**Forum mondial de l'harmonisation
des Règlements concernant les véhicules**

Groupe de travail des véhicules automatisés/autonomes et connectés

Systèmes actifs de freinage d'urgence :**Système d'avertissement de franchissement de ligne****Proposition de série 01 d'amendements
au Règlement ONU n° 130 (Système d'avertissement
de franchissement de ligne (LDWS))****Communication de l'expert de l'Australie***

Disposition des marques d'homologation

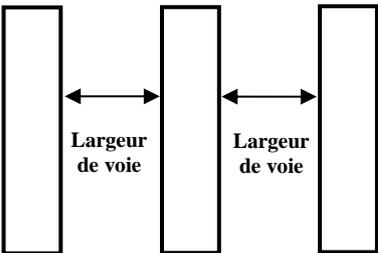
La marque d'homologation ci-dessus, apposée sur un véhicule, indique que le type de ce véhicule a été homologué en Belgique (E6) en ce qui concerne le système LDWS, en vertu du Règlement ONU n° 130. Les deux premiers chiffres du numéro d'homologation indiquent que l'homologation a été délivrée conformément aux dispositions du Règlement ONU n° 130 ~~sous sa forme originale~~ **tel que modifié par la série 01 d'amendements. ».**

Tableau 1

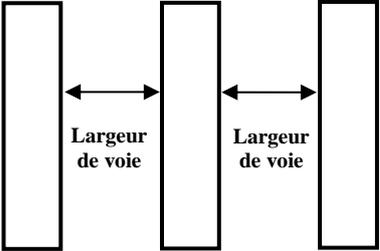
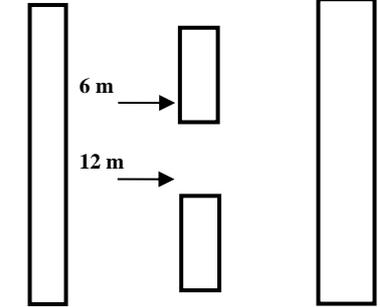
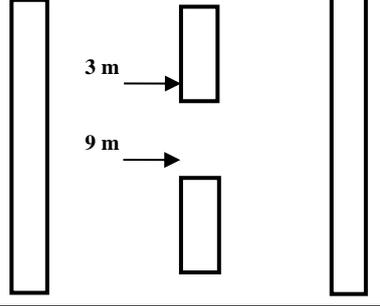
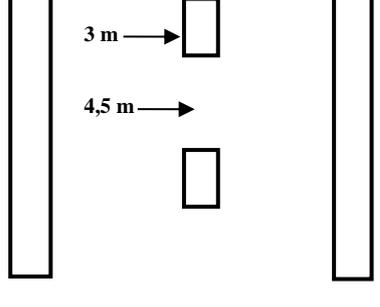
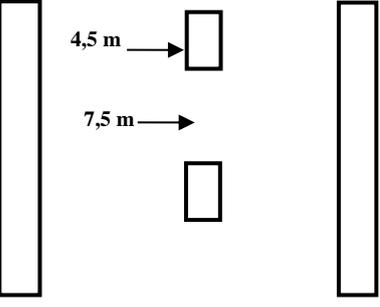
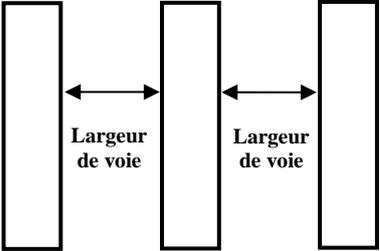
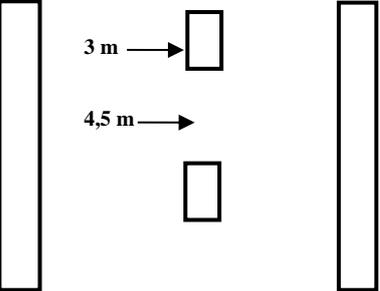
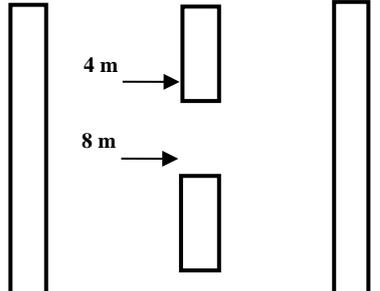
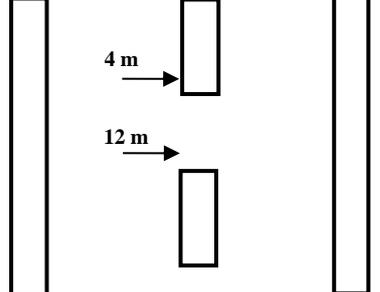
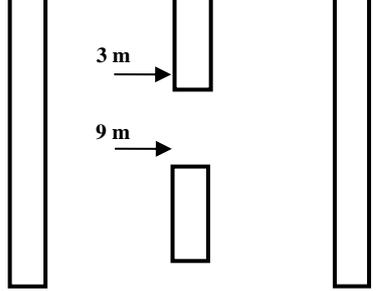
Tableau 1, lire :

6. Étant donné qu'il s'agit d'une question critique du point de vue de la sécurité, l'Australie a ajouté les prescriptions locales relatives au marquage des voies dans le tableau 1 de l'annexe 3 du Règlement ONU n° 130 et considère que cette modification est essentielle pour garantir la sécurité des véhicules, actuels ou futurs, dont les fonctions de direction et de freinage dépendent de ces marquages de voie.

a) Détecter les lignes de rive de chaussée ou les marquages du bord extérieur des voies d'au moins 15 cm d'épaisseur ;

b) Détecter les variations de l'écart longitudinal entre les marquages des voies allant de 3 m à 9 m ;

c) Détecter les lignes centrales continues propres à l'Australie, de 10 cm d'épaisseur et séparées par un écart latéral de 10 cm.
